Boletim: 008-14

Produto: Linha XIP-220

Descrição: Placa de ring

Data da atualização: 10/07/14

Placa de ring Rev2.0A e B:

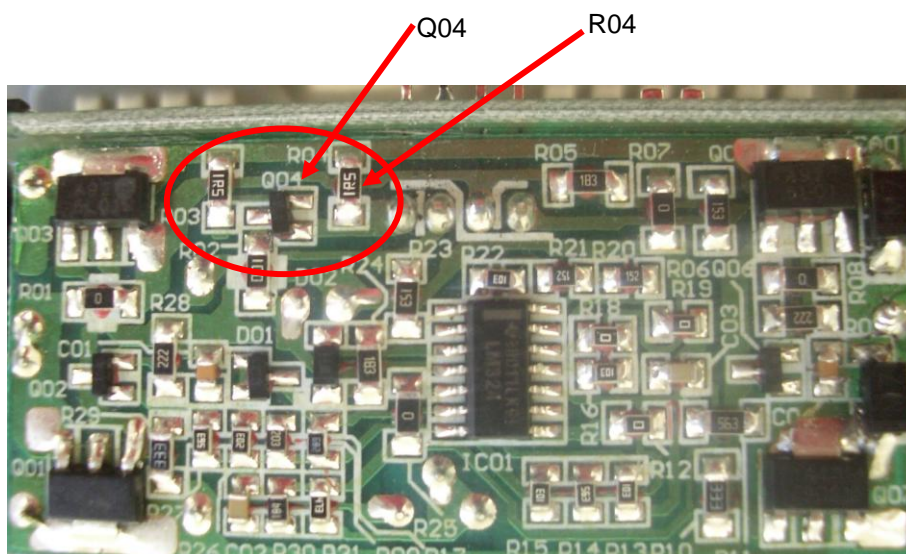
Tendo em vista que a última alteração da placa do ring, retirando o transistor Q04 não resolveu completamente o problema da queima da fonte de ring, eventualmente está queimando o resistor R04 (10R). Como o resistor não tem mais função na placa pois a proteção foi desativada, ele pode ser trocado por um resistor de menor valor. Então a potência dissipada no resistor vai ser menor evitando a sua queima.

- 1) Retirar o Q04
- 2) Trocar o resistor R04 de 10R para **0,1R 1/4W**.

Placa de ring Rev3.0A:

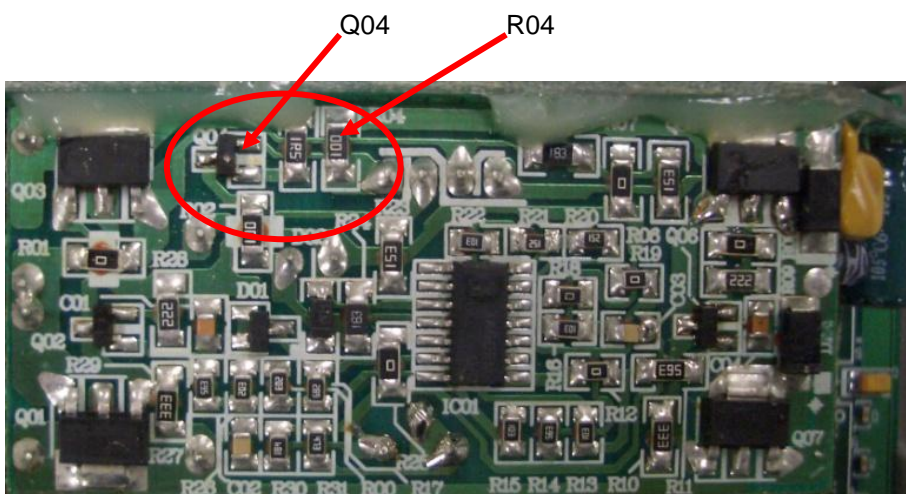
Na placa de ring Rev3.0A, trocar R04 de 10R para 0,1R 1/4W

- 1) Retirar o Q04
- 2) Trocar o resistor R04 de 10R para **0,1R 1/4W**.
